99742503
asgeir.vagnildhaug@statnett.no
Vår ref: 2023/784 - 28
Deres ref: 2020016710

420 kV Skaidi-Lebesby – Søknad om konsesjon for planjusteringer i Stabbursdalen og for Lebesby transformatorstasjon

Figur 1: Kartutsnitt som viser vurdert konsesjonsgitt, vurdert og nå omsøkt justering av kabeltrase over "Kunsavárri" sør i Stabburdalen

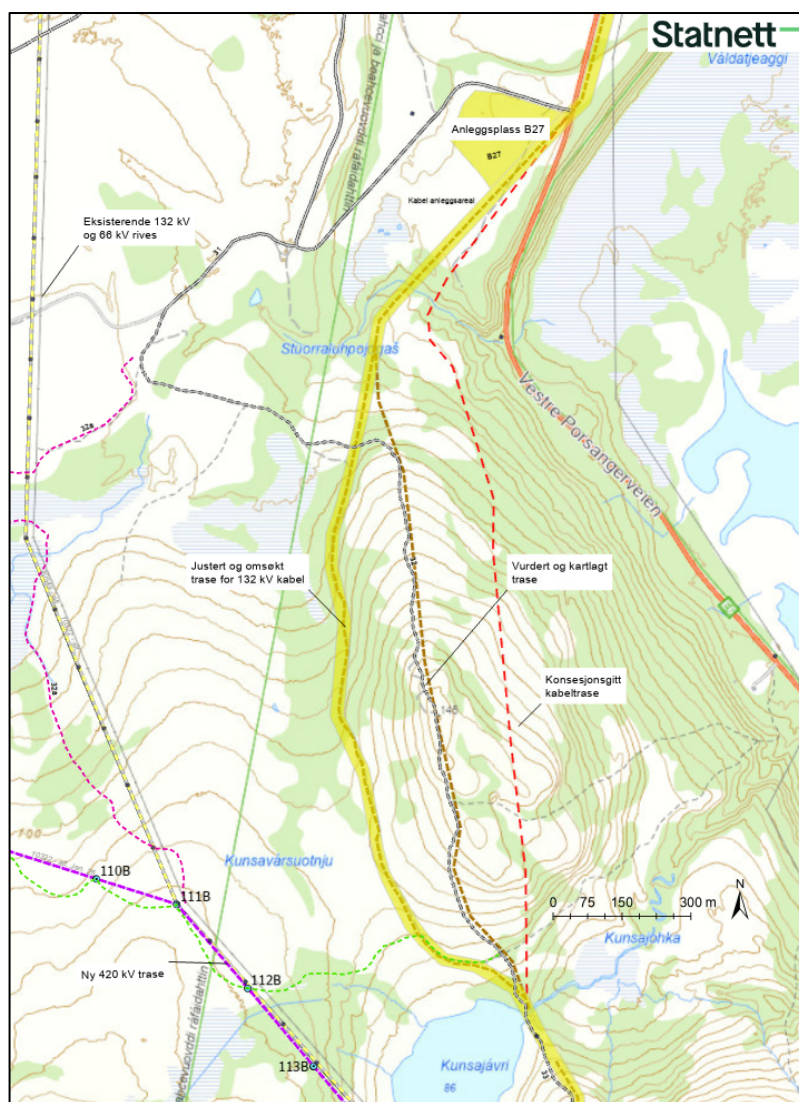
Statnett har i møte med Njeaiddan siida i Reinbeitedistrikt 16 fått innspill på at det er ønskelig at kabeltraseén følger eksisterende barmarksløype til Kunsavárri i stedet for slik den nå er forutsatt, på østsiden langs fjellsiden opp mot toppen.

Statnett har sett på justering av kabeltraseen både langs barmarksløypen som går tvers over Kunsavárri og langs en barmarksløype som går på vestsiden av Kunsavárri, og har kommet fram til at det blir en bedre høydeprofil og muligheter for revegetering langs vestsiden av toppen. Da det ble gjennomført kartlegging av naturmangfold/naturtyper sommeren 2025 ble det forutsatt en justering langs barmarksløypen som går over toppen av Kunsavárri, se kartet i figur 1. Det er derfor behov for å gjøre en ny kartlegging av den vestre barmarksløypen opp mot Kunsavárri/Kunsajávri, noe som planlegges gjennomført sommeren 2026. Ved funn av

eventuelle sjeldne/hensynskrevende arter vil vi kunne tilpasse traseen innenfor et belte på 50 meter, eventuelt gjennomføre andre tiltak for å ivareta eventuelle forekomster.

Figur 2: Kart over området Gjøkenes/Ekornbakken som viser opprinnelig konsesjonsgitt trasé med turkis og planlagt trase med lilla farge.

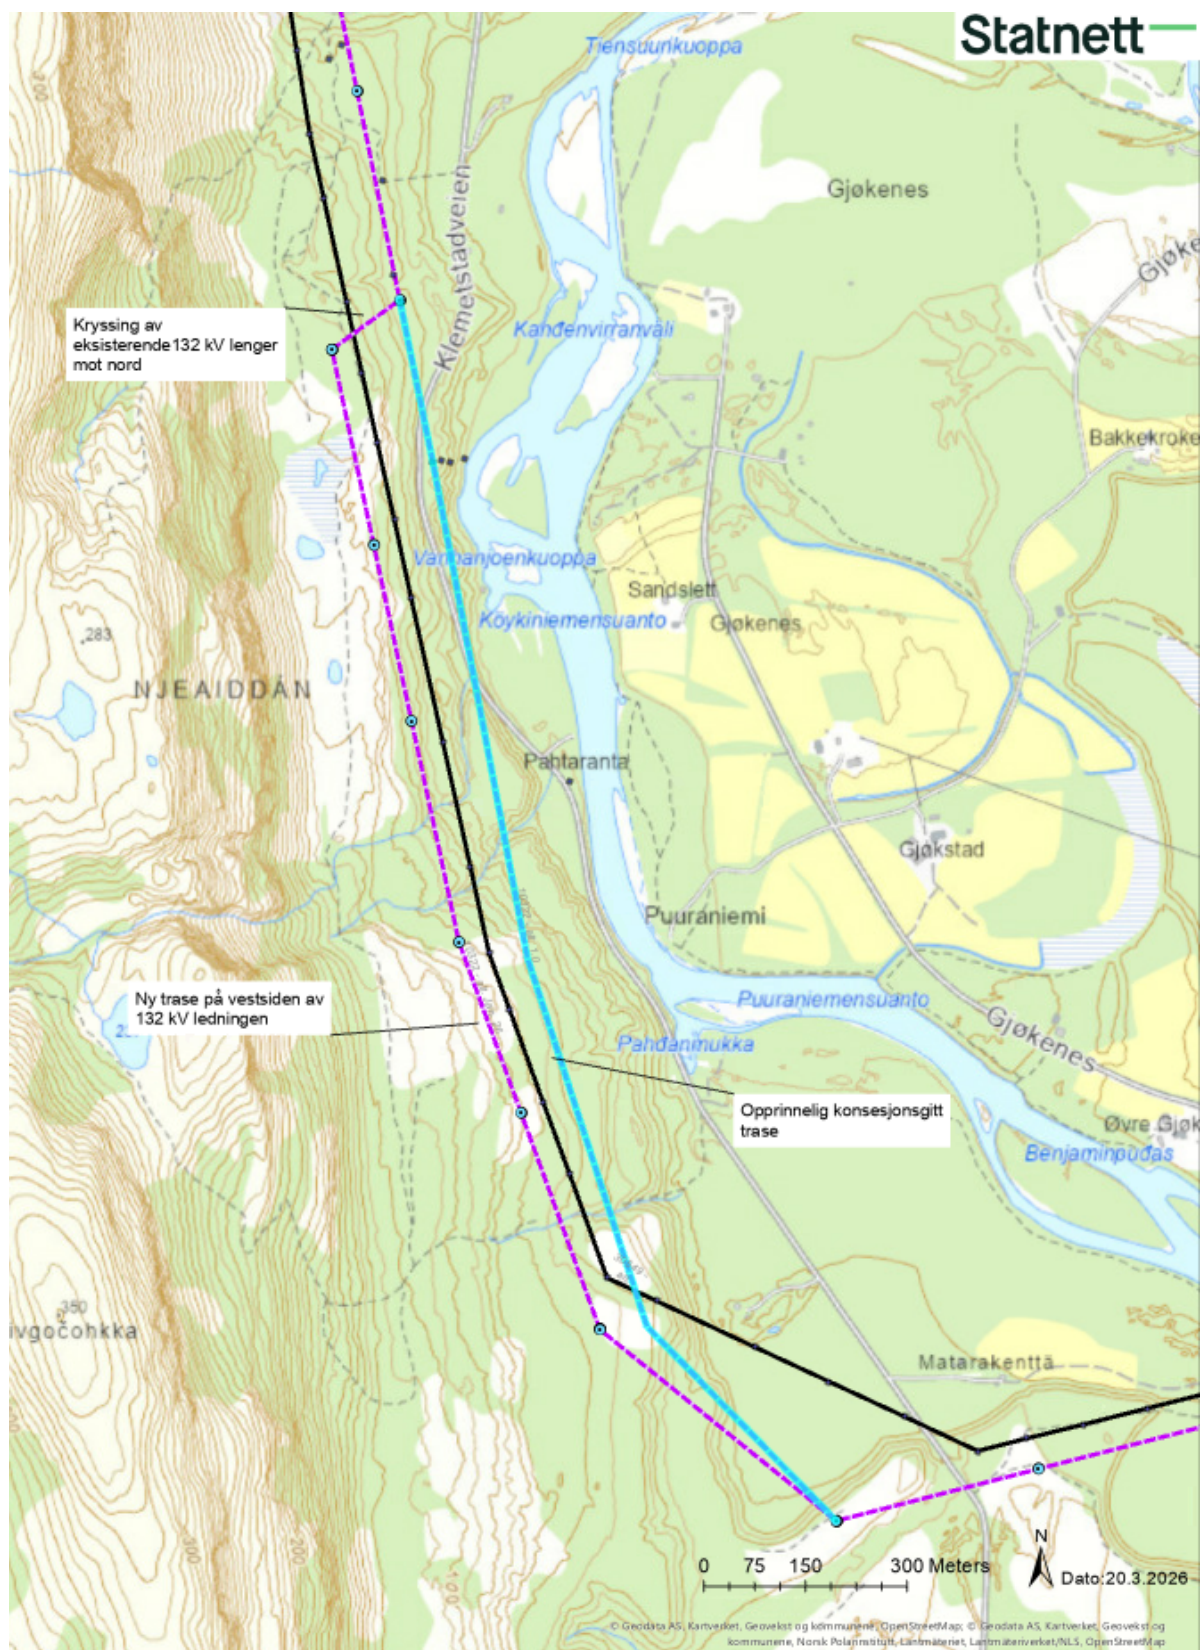
Som det følger av den endelige konsesjonen skal det vurderes traséjusteringer i Lakselvdalen ved at 420 kV ledningen krysser eksisterende 132 kV ledning lenger mot nord enn det som er planlagt ved Gjøkenes/Ekornbakken i dag. Dette vil redusere landskapsvirkninger langs Lakselva. Energidepartementet legger til grunn at traséjusteringene kan vurderes og behandles som en del av detaljplanen. Statnett ønsker imidlertid å ta med denne traséjusteringen i denne konsesjonssøknaden for en tidligst mulig avklaring.

Figur 3: 3D utsnitt som viser ny 420 kV ledning der denne krysser 132 kV ledningen og går i ny føring sørover mot Ekornbakken.

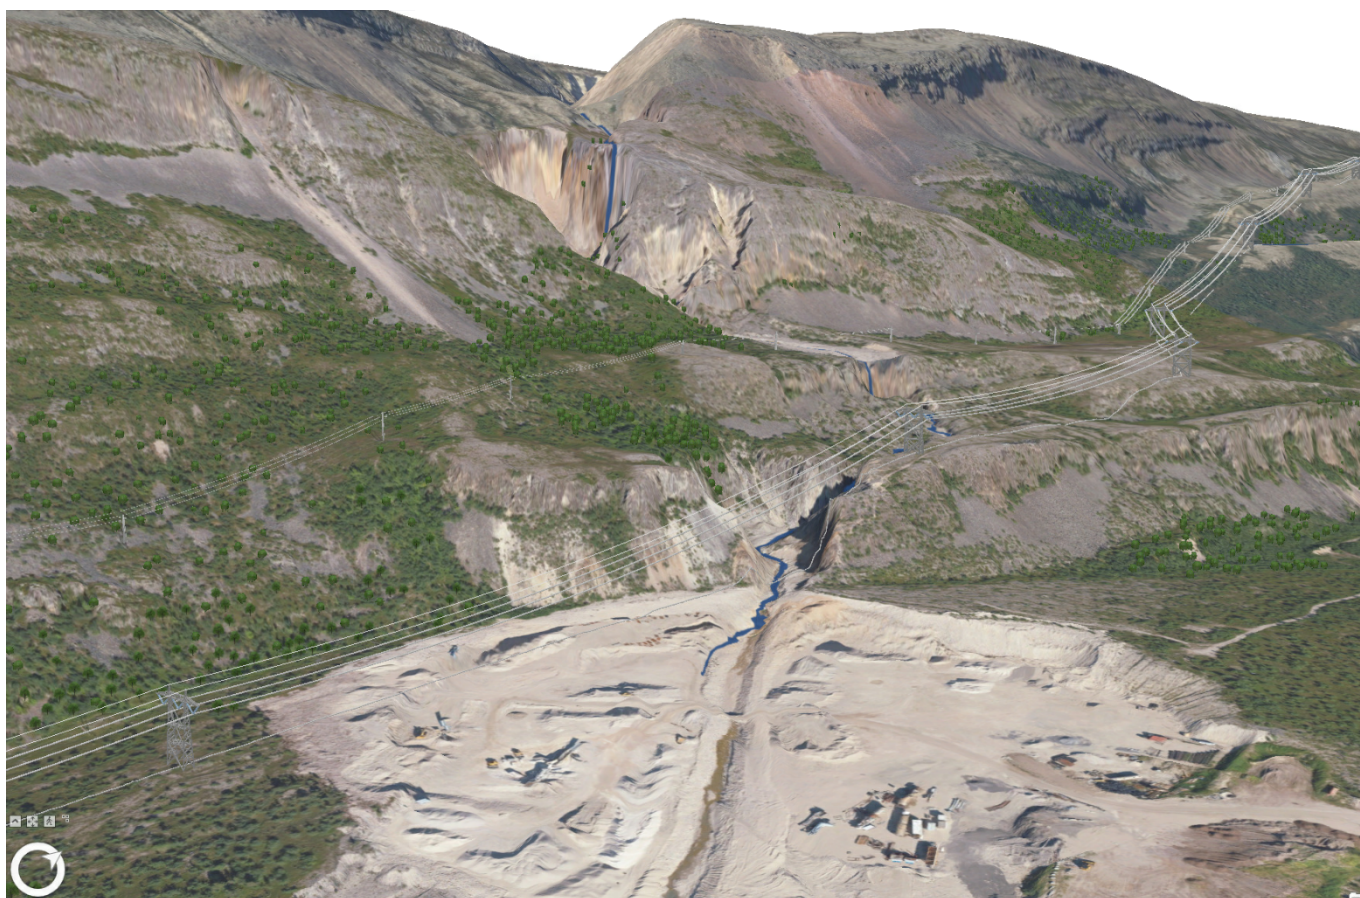
Statnett har i hovedsak vurdert forholdet til skredfare ved å justere traseén på motsatt side av eksisterende ledning på denne strekningen, og har fått vurderinger fra Norges Geotekniske Institutt som viser at dette ikke er en problemstilling. Nord for dette området er det imidlertid flere strekninger som er utsatt for steinsprang, som gjør at ny 420 kV må gå på østsiden av dagens ledning. Det er videre en fordel at vi fikk justert spesielt ett mastepunkt vekk fra et noe utsatt område i nærheten av Lakselva.

Figur 6: 3D skisse av stasjonen som viser areal for masseuttak til høyre i bildet (karthensvisning R6) og område for permanent masselager til venstre i bildet (D3). Figuren viser ikke innføring av eksisterende ledning

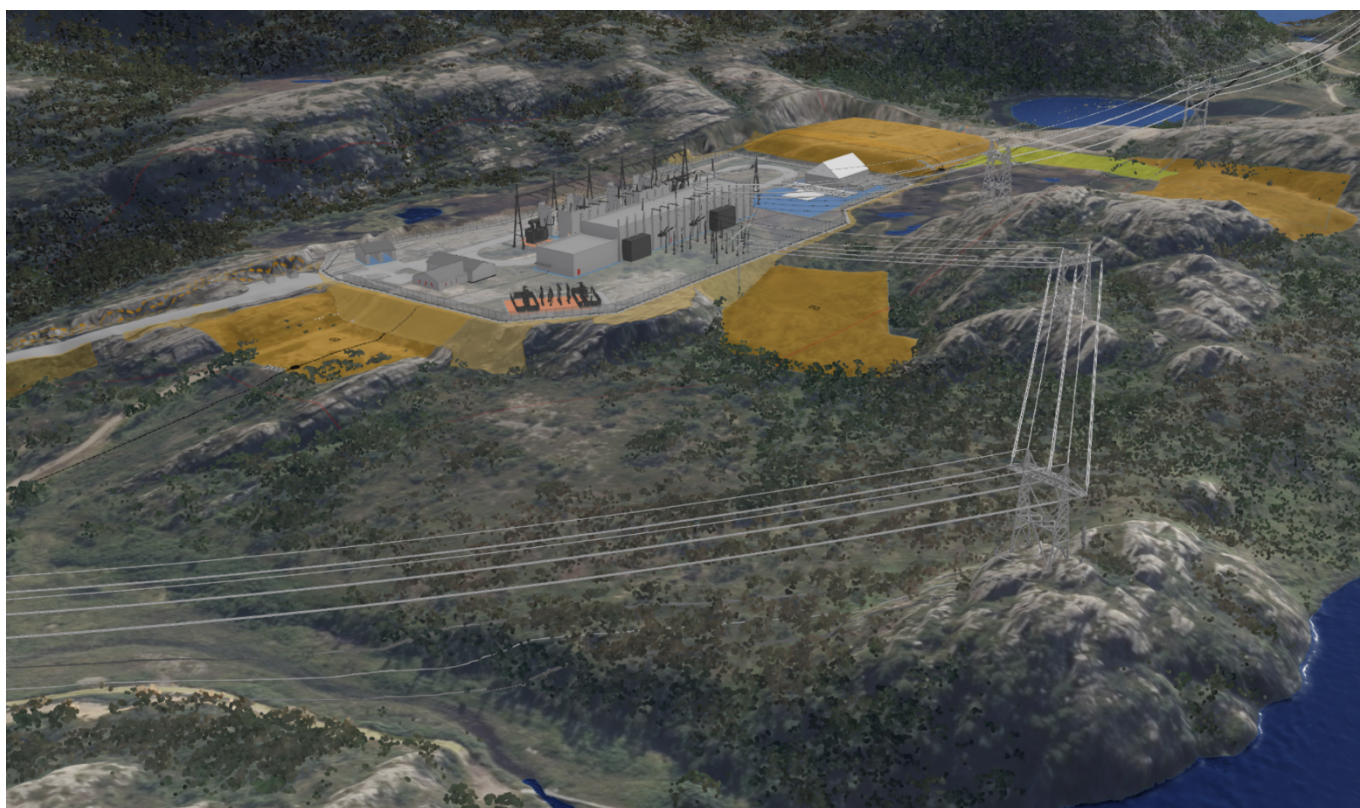
Statnett søker også om arealer til permanente masselager vest og nord for stasjonen og områder for masseuttak sør for stasjonen. Det er per i dag beregnet et masseoverskudd på om lag 25 000 m³ av masser som må deponeres. Deler av disse massene kan trolig benyttes til terrengtilpasning av området som planlegges for masseuttak, imens andre deler igjen kan benyttes for terrengtilpasning av fyllinger langs adkomstveg og stasjonsfylling. Statnett søker om tre arealer for permanent masselager for stasjonen, hvorav de nordligste områdene vil måtte sjekkes med hensyn på grunnforhold før det eventuelt lagres masser der. Sånn sett vil disse arealene være alternativer til masselager i påvente av at man får den endelige oversikten over stabiliteten i området.

For sprengstein er det et underskudd ifølge de foreløpige estimatene vi har gjort, og det er derfor forutsatt at det vil tas ut steinmasser fra fjell i søndre del av stasjonsområdet/sør for stasjonsområdet. Her vil det også være godt egnet for å etablere en rigg- og lagerplass for byggingen av stasjonen. Det planlegges å ta ut et volum på inntil 73 000 m³ i denne delen av stasjonsområdet som vil kunne benyttes til byggingen av stasjonen og adkomstvegen. Dette innebærer at det blir en skjæring på 5-7 meter høyde i sør. Se skisse av området i 3D visualiseringen i figuren under.

Arealer for områder med masselager og masseuttak er vist i kart i vedlegg 2. For alle arealene vil Statnett gjennomføre terreng- og landskapstilpasning, herunder legge til rette for naturlig revegetering. Statnett vil søke å oppnå best mulig massebalanse, og eventuelt gjenbruk av masser kan bidra til å redusere arealbruken. Dette blir nærmere spesifisert som en del av detaljplanen for stasjonen.

Figur 9: Bilde av armeringsspiral benyttet ved klemme på faseline

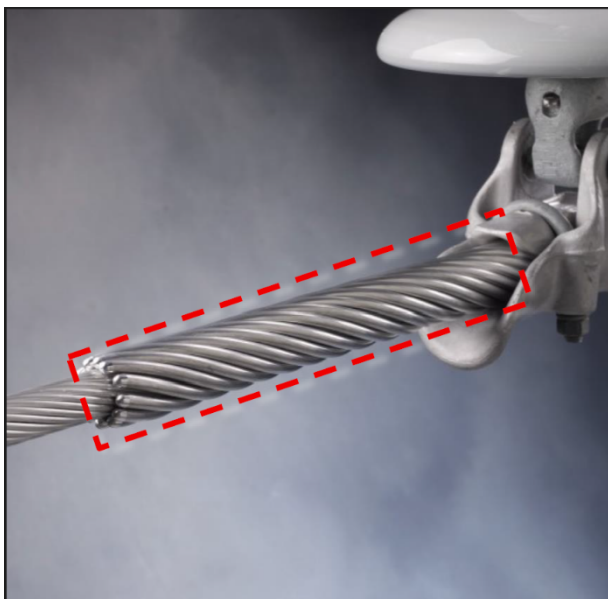
Statnett har en løsning som allerede er kvalifisert for bruk på 420 kV faseline. Dette er "armeringsspiraler", og består av aluminium som tvinnes på faseline for å beskytte faseline mot slitasje der denne er koblet til klemmer (se figur 9). I tillegg er dette brukt til å reparere lineskader. Som fugleavviser vil disse armeringsspiralene føre til at tykkelsen på linene blir større, og dette vil gjøre linene noe mer synlig. Diameter på duplex athabaska er 3,8 cm. Med armeringsspiraler vil tykkelsen på linene ha en diameter på 5,7 cm. Statnett legger opp til at disse monteres med en lengde på ca. 1-1,5 meter for hver 10 meter på den ytterste faselinen på begge sider av ledningen i området fra og med Stabburselva og sørover, og at disse blir montert med forskjøvede markeringer slik at det i praksis blir en armeringsspiral hver 5 meter. For nordsiden av Stabburselva forutsetter vi armeringsspiraler på den østre faselinen med intervall på ti meter.

Statnett legger her opp til bruk av armeringsspiraler for å løse vilkåret om bruk av fugleavvisere på faselinen. Dette er også presentert i søknad om dispensasjon etter *Forskrift om dverggås som prioritert art*. Dette innebærer doble markeringer (på hver side av spennet) i området fra og med Stabburselven og sørover til Kunsajávri, i området som er antatt mest brukt av dverggås for trekk i forbindelse med Valdakmyra. I det ovennevnte har Statnett vist til fagutreders vurderinger om ytterligere tiltak. Det er muligheter for både farging av armeringsspiraler og en form for overvåkning eller andre typer etterundersøkelser, men dette medfører på lik linje som andre avbøtende tiltak i Stabbursdalen en merkostnad. Statnett mener at det viktigste avbøtende tiltaket i denne saken allerede er forutsatt ved at topplinene graves ned.
